DODATEK Č. 4 ke Smlouvě o dílo

uzavřené podle ust. § 2586 a násl. zákona č. 89/2012 Sb., občanský zákoník, ve znění pozdějších předpisů
„Rekonstrukce KD Slávie v Českých Budějovicích“

Rekapitulace změnových listů pro Dodatek č.4

Příloha č.1 - podklady

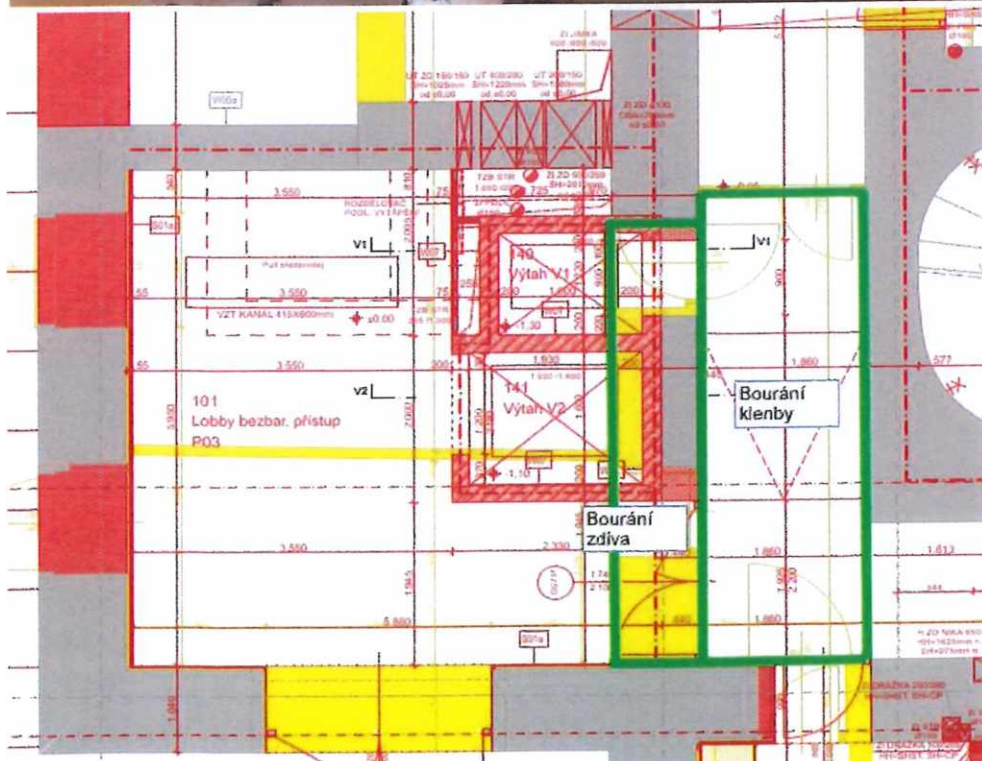
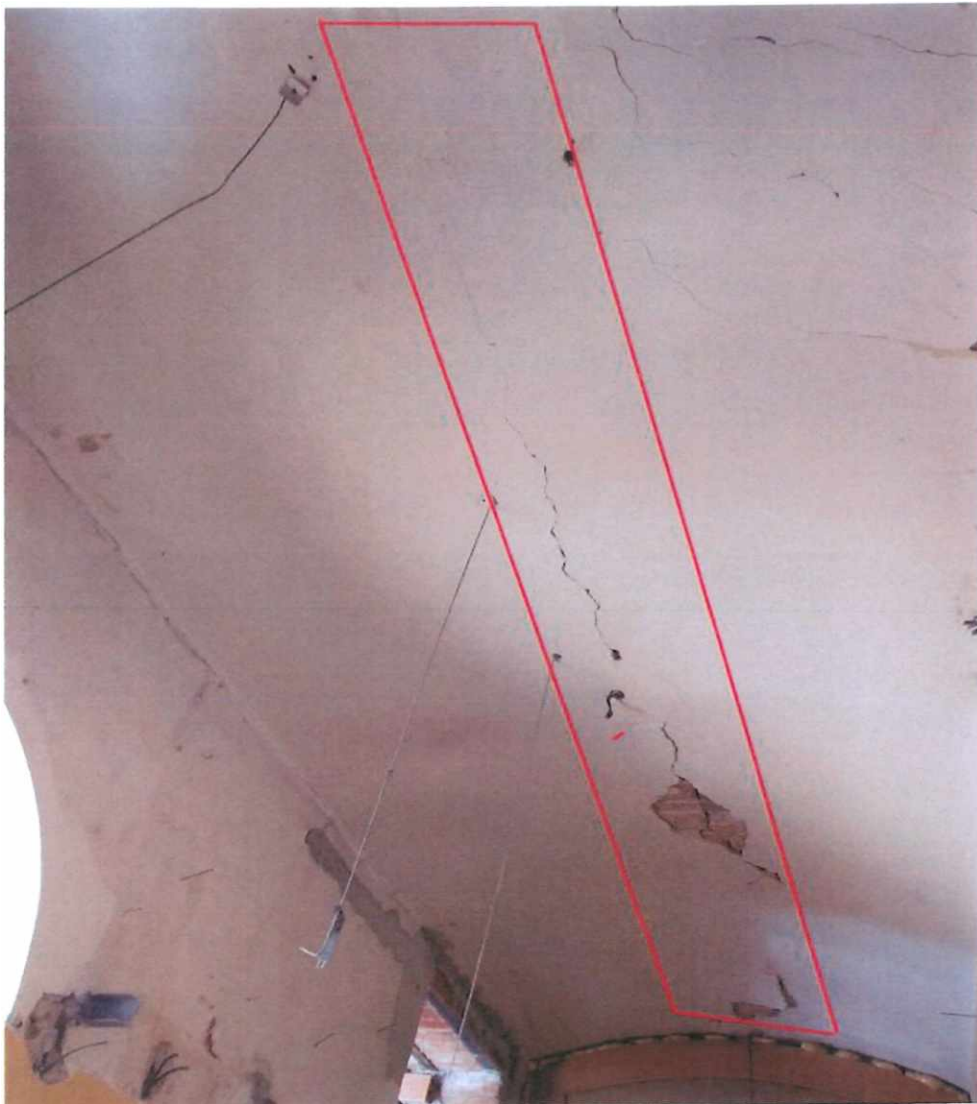
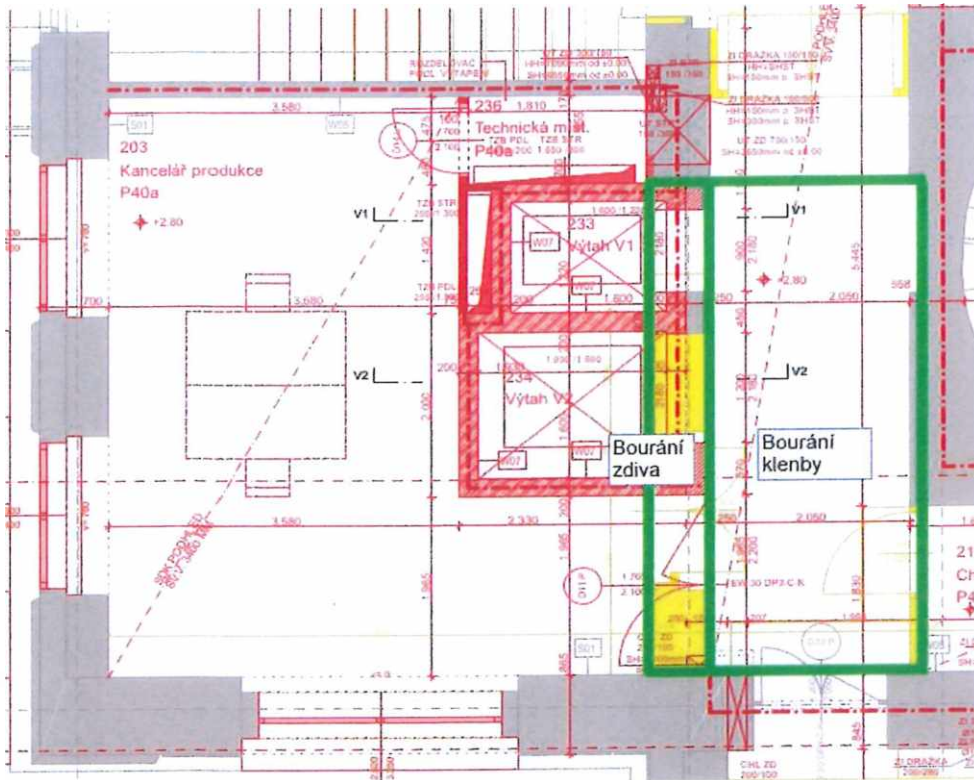
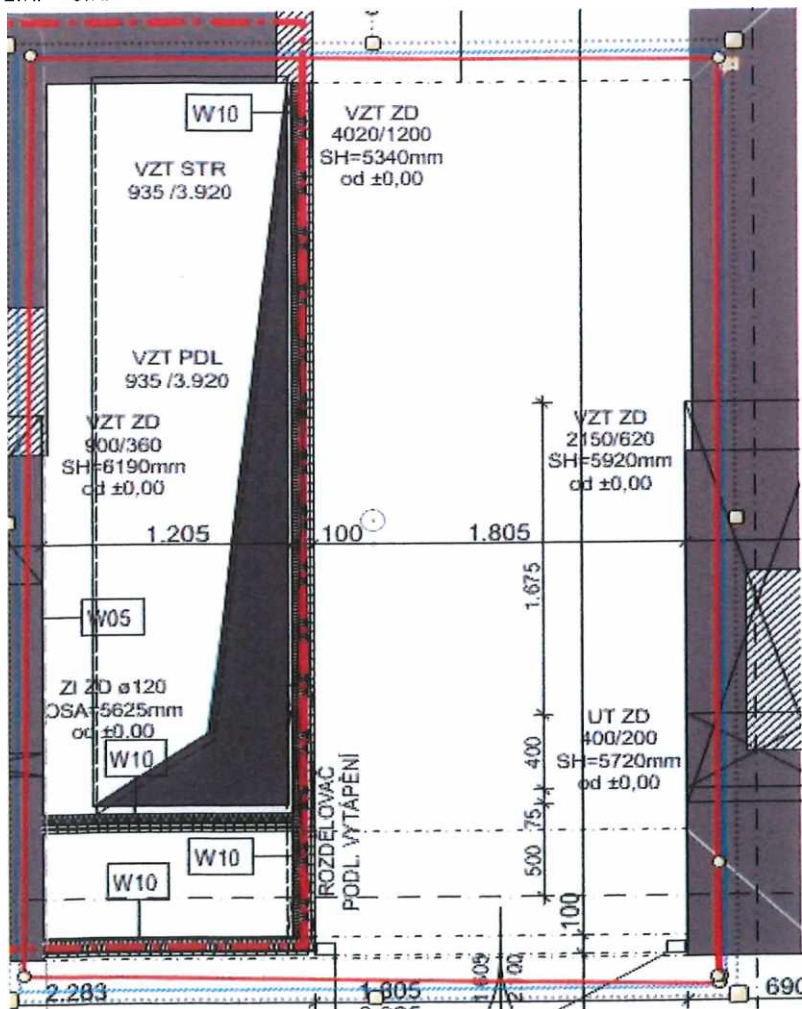
„Rekonstrukce KD Slávie“
ZL č.14

Investor:	Datum a podpis: 16.2.2014 
<p>Zhotovitel: Během bourání zdiva a kleneb v 1.NP a 2.NP došlo ke kolizi s výtahy V1 a V2. Při snaze o odbourání stávající stěny v 1.NP bylo zjištěno, že zeď je postavena z kamenné rovnaniny kladené na maltu a ostění přilehlých otvorů je tvořeno z plných cihel. Zároveň klenba v 2.NP vykazuje již teď podélnou trhlinu ve vrcholu klenby. Po detailním prozkoumání bylo rozhodnuto o zbourání kleneb a zdí. Klenby budou zpětně obnoveny. U stropů ve 2.NP a 3.NP došlo ke kolizi stávajících kleneb s novou šachtou VZT. Klenby z hlediska PBŘ a statiky nelze zachovat a bylo rozhodnuto o jejich zbourání - nové stropy se navrhuji.</p>	Datum a podpis: Metrostav DIZ s.r.o. Koželužská 2450/4, 180 00 Praha 8  5
TDS:	Datum a podpis:  25/10/2014

Příloha č.1 - půdorys základů

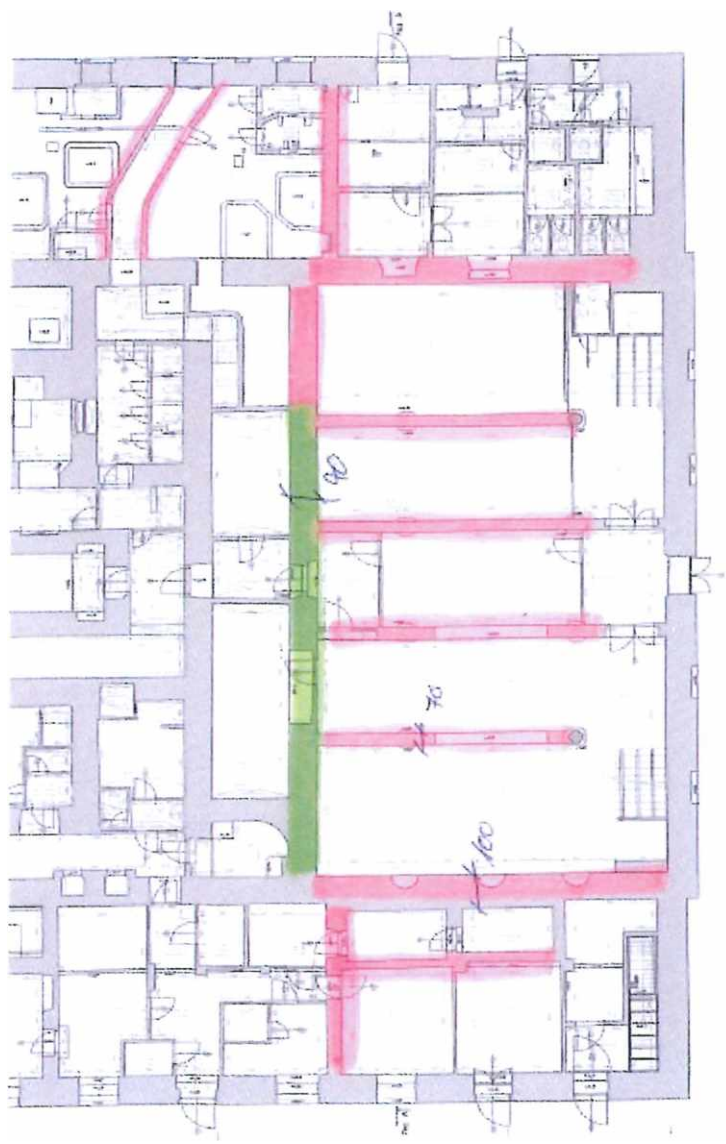
„Rekonstrukce KD Slávie“
ZL č.18

Investor:	Datum a podpis: 26.2.2024 
Zhotovitel: Po technické záměně řešení protiradonového opatření bylo nutné odstranění základového zdiva ve vyznačených úsecích, tak aby nedošlo ke kolizi. Základy budou vybourány a odvozeny na skládku. Dále bylo doplněno 28ks chybějících průrazů zkrz základové zdivo pro montáž kanalizace vč. osazení prostupů a obetonování.	Datum a podpis: Metrostav DIZ s.r.o. Koželužská 2450/4, 180 00 Praha 8 IČ  1915
TDS:	Datum a podpis:  123/02/2023

Příloha č.1 - podklady

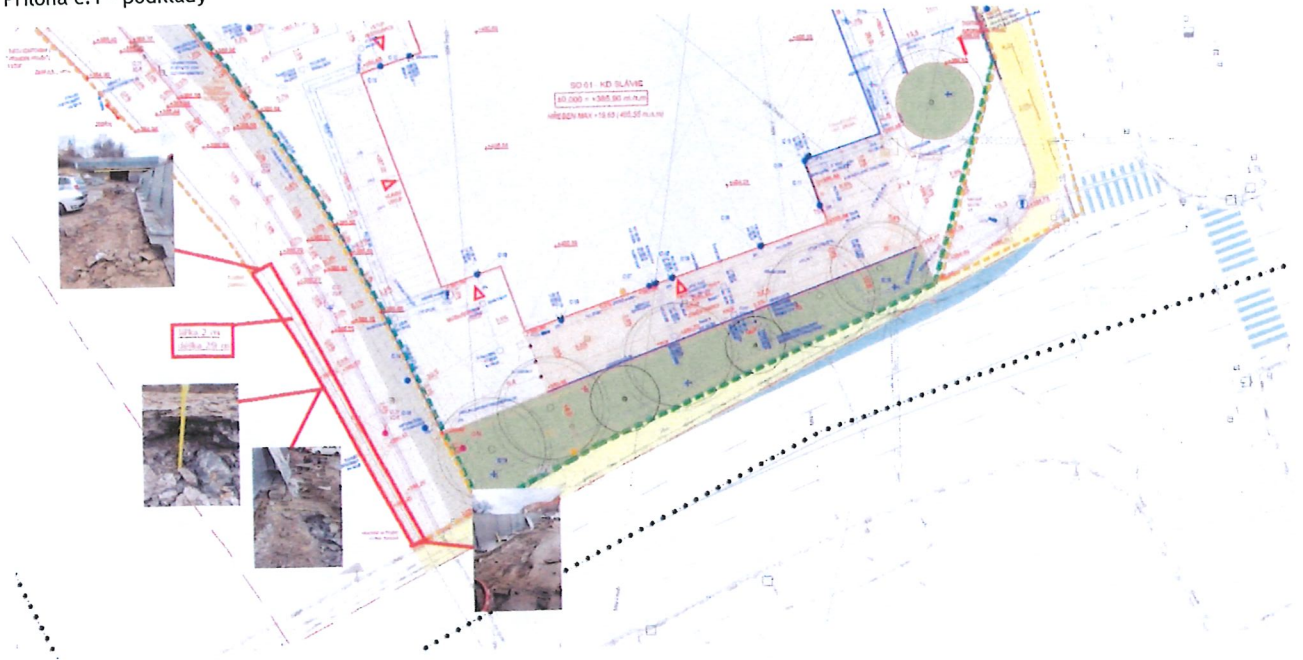
„Rekonstrukce KD Slávie“	
ZL č.24b

Investor:	Datum a podpis: 26.2.2024 [redacted]
Zhotovitel: Během provádění zemních prací byl zachycený betonový základ pod dlažbou náplavky, oproti předpokladu v DPS, kde byla uvažována zemina. Betonový základ pod dlažbou bude vybourán a odvezen na skládku.	Datum a podpis: Metrostav DIZ s.r.o. 00 Praha 8 25021915 [redacted]
TDS:	Datum a podpis: [redacted] 23/02/2024
